LuK Service Info

Part Nr. 232 0001 10 – 320/295mm TGU6

Model: TOOL CARRIER 380GH/GT

TB1057

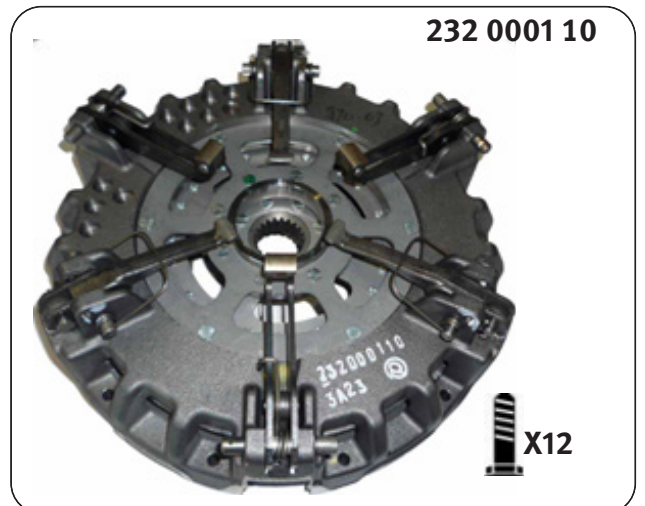
This new design utilises the latest clutch technology, using a vented housing for improved cooling and heat dispersal. Fully interchangeable with existing clutches with no modifications required to vehicle or flywheel. A new fixation bolt set 411 0195 10 12 x M8 x 1.25 x 65mm + Conical washer is supplied with new designs to accommodate the lower housing.

232 0001 21

232 0001 10

X12
